ПАСПОРТ ДОСТУПНОСТИ

объекта социальной инфраструктуры (ОСИ) № 25

объект: Федеральное государственное бюджетное образовательное
учреждение высшего образования «Тульский государственный университет»,
ФГБОУ ВО «ТулГУ» (Общежитие № 10)

адрес: Тульская обл., г. Тула, Советский район, ул. Вересаева, д. 7

Фото 1

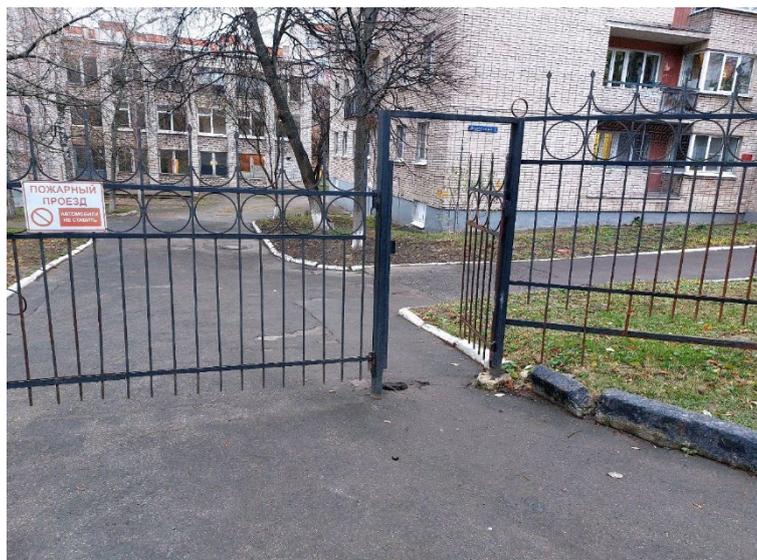
1.1	Вход (входы) на территорию	есть		1	Отсутствует информационный уличный стенд.	С,У	Рекомендуется установить информационный уличный стенд на высоте 1,5-4,0м. Буквы и цифры знаков должны иметь отношение ширины к высоте от 3:5 до 1:1, а отношение штрихов к их высоте – от 1:5 до 1:10. Высота прописных букв должна быть не менее 7,5 см. При использовании цвета необходимо учитывать особенности людей, которые не различают цвета. ГОСТ 51671-2020 Либо контрастным цветом выделить название объекта, расположенное на входе на территорию.	Текущий ремонт
				1	Отсутствуют тактильно-контрастные наземные указатели перед калиткой	О, С	Установить тактильно-контрастные наземные указатели в линейном порядке, с двух сторон калитки, на ширину дверного проема и на расстоянии открытия дверного полотна, глубина поля – 0,5 или 0,6 м. п. 5.1.10 СП 59.13330.2020, ГОСТ 52875-2018	Текущий ремонт

Контрастно не выделена калитка	С.У	Контрастно выделить калитку по периметру цветом контрастным относительно цвета ограждения.	Текущий ремонт
1.2	Путь (пути) движения на территории	есть		2	На путях движения ко входу, отсутствуют информирующие указатели	К, О, С, Г, У	Установить информирующие указатели на фасаде здания, обозначающие направление движения ко входу в здание на высоте 1,5 -2,5 м.	Текущий ремонт

Фото 13

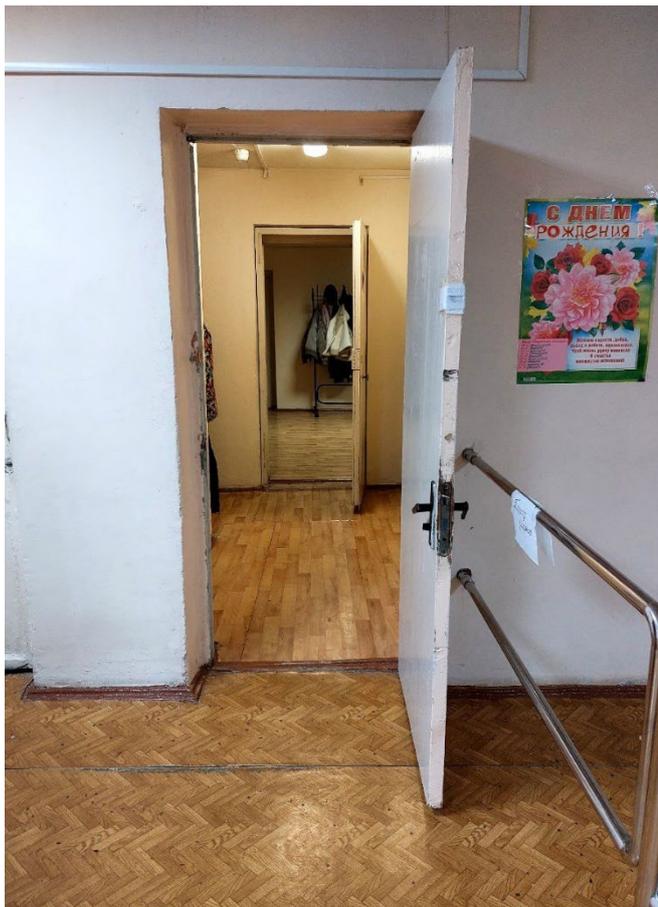
3.1	Коридор (вестибюль, зона ожидания, галерея, балкон)	есть		11, 12, 13, 14	В холлах не оборудованы места отдыха и ожидания для инвалидов	К, О, С, Г, У	Обеспечить зону отдыха и ожидания для инвалидов оборудованную информационным знаком «Место для инвалидов», скамьей с опорой для спины и подлокотником (п. 5.3 СП 59. 13330.2020)	Текущий ремонт
				11, 12, 13, 14	Отсутствует место для собаки – поводья	С	Предусмотреть для собаки-поводыря специальное место для отдыха/ожидания, минимальный размер которого составляет 1,5 м2 с возможностью фиксации собаки на свободном поводке (п. 6.2.5 СП 59. 13330.2020; ФЗ 181 ст. 15 п.7)	Текущий ремонт

3.5	Дверь	есть		13, 14, 15	Отсутствуют информирующие тактильные таблички с названием и номерами конечной цели движения	К, О, С, Г, У	Установить информирующие тактильные таблички с шрифтом Брайля с названием и номерами конечной цели движения. Таблички расположить рядом с дверью со стороны дверной ручки на высоте 1,4-1,6м, выполненные рельефно-точечным и рельефно-графическим способом.	Текущий ремонт
				13,	Двери не	С	Обеспечить	Текущий

Фото 15

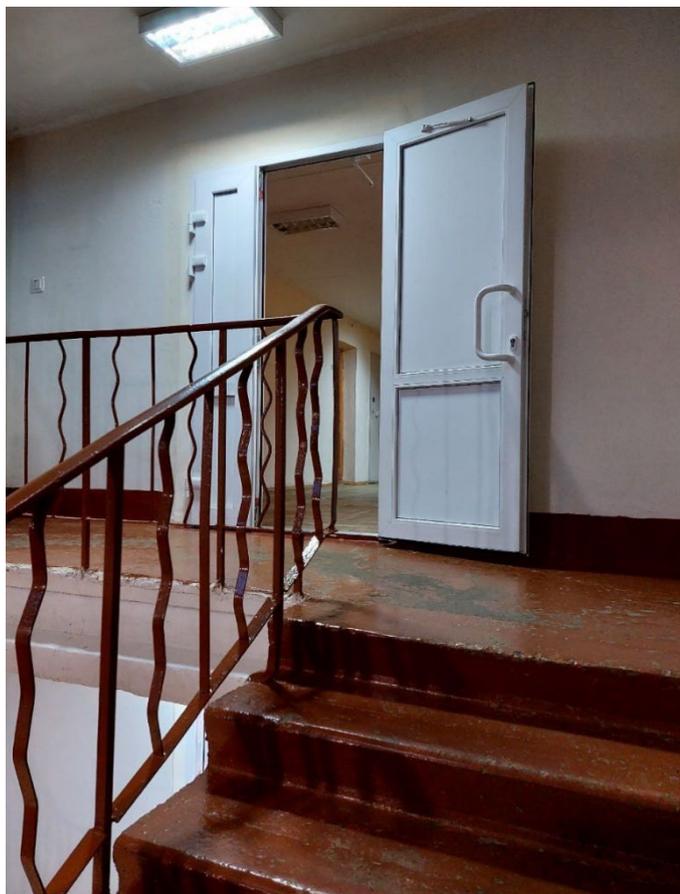
3.2	Лестница (внутри здания)	есть		11, 15, 16	Отсутствует контрастное выделение краевых ступеней лестничных маршей	С	Выделить краевые ступени лестницы контрастными полосами шириной не менее 0,08м. по всей ширине лестничного марша (п. 6.2.8 СП 59. 13330.2020)	Текущий ремонт
				15, 16	Отсутствуют бортики на боковых краях ступеней, не примыкающих к стенам	О	Рекомендуется оборудовать бортики высотой не менее 0,02м или применить другие устройства на боковых краях ступеней, не примыкающих к	Текущий ремонт

3.6	Пути эвакуации (в т.ч. зоны безопасности)	есть		12, 14, 15, 16, 18	Отсутствуют указатели направления движения для инвалидов на путях эвакуации, выполненных на светонакопительных информационных табличках	К, О, С, Г, У	Предусмотреть указатели направления движения на путях эвакуации, выполненные на светонакопительных информационных табличках (планы эвакуации, направление движения при эвакуации). К доступному выходу /входу	Текущий ремонт
					Отсутствуют светозвуковые оповещатели для управления эвакуацией людей при пожаре	К, О, С, Г, У	Установить светозвуковые оповещатели на этажах и путях движения, а также в местах, где инвалид может оказаться один (универсальный санузел, лифт), а также в лифтовых холлах и в противопожарных зонах установить оборудование с системой двухсторонней связи. Обозначить общего сбора для МГН знаком Е 21 «Пункт (место) сбора» (СП 59.13330.2020 п. 6.5)	Текущий ремонт

Фото 18

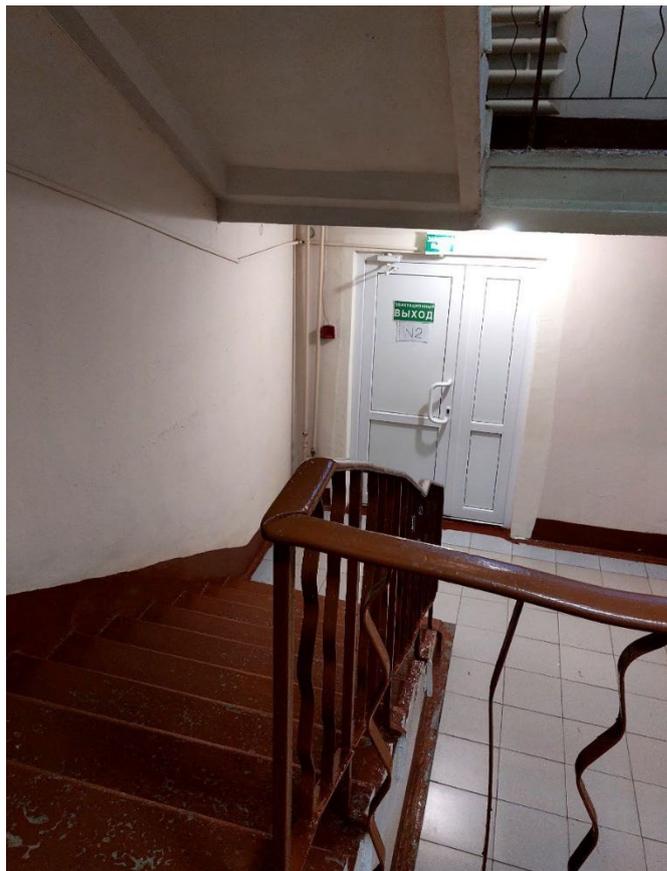
самостоятельно (СП 59.13330.2020 п. 6.2.25)		
				15, 16, 18	На верхних и нижних ступенях лестничного марша отсутствуют контрастные полосы.	К, О, С, Г, У	Установить на каждом марше эвакуационных лестниц фотолюминесцентные полосы, обозначающие крайние верхние и нижние ступени (п.6.2.29 СП 59.13330.2020)	Текущий ремонт
				16, 19	Двери не имеют контрастного отображения ручки по отношению к двери	С	Обеспечить контрастное отображение дверных ручек цветом по отношению к цвету двери	Текущий ремонт
				19, 20	Ширина дверных проемов менее 0,9 м	К, О, С	Предусмотреть ширину дверных проемов не менее 0,9м в свету. (п. 6.1.5 СП 59.13330.2020) До ремонта обе створки двери должны находится в открытом состоянии.	Текущий ремонт
				21	Разрушены ступени на выходе	К, О, С,	Произвести ремонт эвакуационного выхода с учетом СП 59.13330.2020 п. 5.1.12, где следует принимать ширину проступей ступеней от 0,35 до 0,4 м (или кратно этим значениям), высоту ступеней - от 0,12 до 0,15 м. А также установить пандус с уклоном 1:12 с двух уровнями соосными поручнями на высоте 0,9 и 0,7 м, завершающие горизонтальные части поручней должны иметь травмобезопасное окончание и выступать за границы лестничного марша на 0,3 м (СП 59.13330.2020 п.п.5.1.13, 5.1.14, 5.1.16) Продублировать	Капитальный ремонт

Фото 27

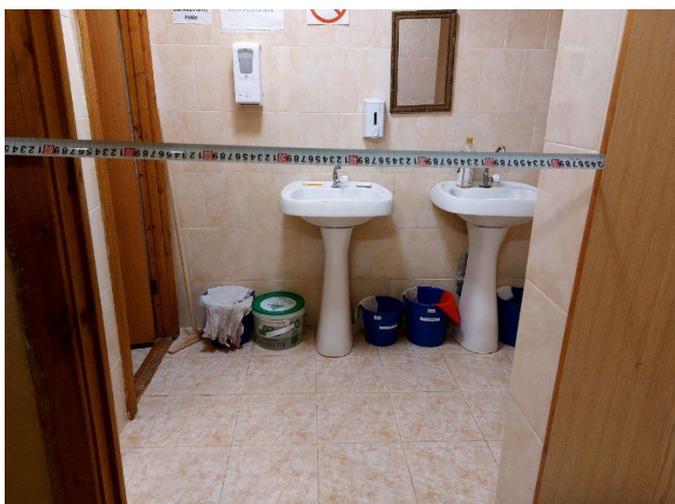
доступные спальные места		спальным местом для инвалида опоры для само поднимания, в том числе линейные или угловые поручни.	
	Кухня			27	Контрастно не выделены ручки управления бытовыми приборами	С,У	Контрастно выделить ручки бытовых приборов и оборудования (микроволновая печь, холодильник, ручки выдвижных и навесных ящиков) цветом контрастным по отношению к приборам.	Текущий ремонт
				27	Отсутствует опорный поручень для раковины	К, О, С	Установить для раковины поручень для опоры инвалидов при пользовании умывальниками п. 5.5.14 ГОСТ Р 51261-2022	Текущий ремонт
	Общие требования к зоне	Привести в соответствии с СП 59.13330.2020, ГОСТ Р 51261-2022

5.1	Туалетная комната	есть		26, 27	Отсутствуют доступные санитарно-гигиенические кабины для инвалидов и МГН в общих уборных.	К, О, С, Г, У	Оборудовать доступные санитарно-гигиенические кабины в общих уборных по гендерному типу, размером не менее 1,65х2,2м, с разворотной площадкой и местом хранения коляски (доля доступных для инвалидов кабин должна составлять 5%, но не менее одной кабины) (п.6.3.3. СП 59.13330.2020)	Капитальный ремонт
				26	Санитарно-гигиенические кабины не оборудованы системой тревожной сигнализации (кнопкой вызова персонала)	К, О, С	Установить кнопку вызова персонала для оказания помощи инвалидам. Кнопку вызова установить на контрастном фоне с обозначением знаком 0,15*0,15 м, на высоте 0,9-1,3 м СП.59.13330.2020 п.6.3.6) ГОСТ 52131-2019	Текущий ремонт
				26	Отсутствуют, откидные и стационарные поручни, крючки для тростей.	К, О, С	Установить откидные и стационарные поручни, на высоте 0,85 (0,9м), сбоку от унитаза установить травмобезопасные крючки для тростей, костылей и других	Текущий ремонт

принадлежностей на высоте 1,1 м (п. 6.3.3. СП 59.13330.2020)	
			27	Отсутствует поворотное зеркало.	К, С, Г, О, У	Установить поворотное зеркало на доступной для инвалидов-колясочников высоте от уровня пола (от 0,85 до 1,1 м)	Текущий ремонт
			27	Отсутствует опорный поручень для раковины	К, О, С	Установить для раковины поручень для опоры инвалидов при пользовании умывальниками п. 5.5.14 ГОСТ Р 51261-2022	Текущий ремонт
			27	Ширина дверного проема менее 0,9 м.	К, О, С, Г, У	Установить двери с шириной рабочей створки не менее 0,9 м в свету. Если дверные проемы находятся в несущих конструкциях, допускается ширина дверного проема в свету до 0,8 м (п. 6.1.5 СП 59.13330.2020)	Капитальный ремонт
			28	Высота дверных порогов более 0,014 м	К, О, С	Установить перекатные пандусы на ширину дверного проема в местах перепада высот (при капитальном ремонте высота порога дверного проема не должна превышать 0,014 м одного элемента) (СП 59.13330.2020 п. 6.2.4)	Текущий ремонт
